O Departamento de engenharia Komeco apresenta através deste informativo melhorias para facilitar e ajudar no processo de montagem da TP80G1.

As conexões flanges da TP80G1 passaram por uma atualização, onde sua estrutura foi alterada, melhorando o encaixe de ferramentas de apoio e permitindo um melhor aperto das conexões.

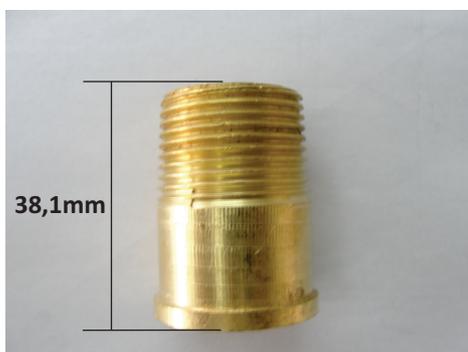
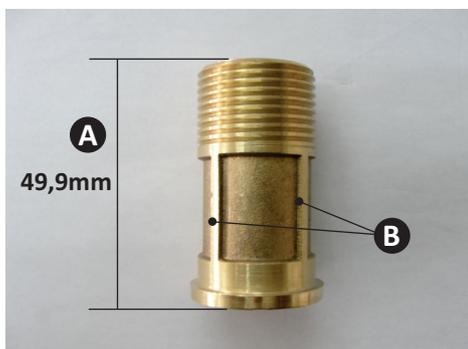
Item	Descrição
A	Altura da conexão
B	Relevos de apoio
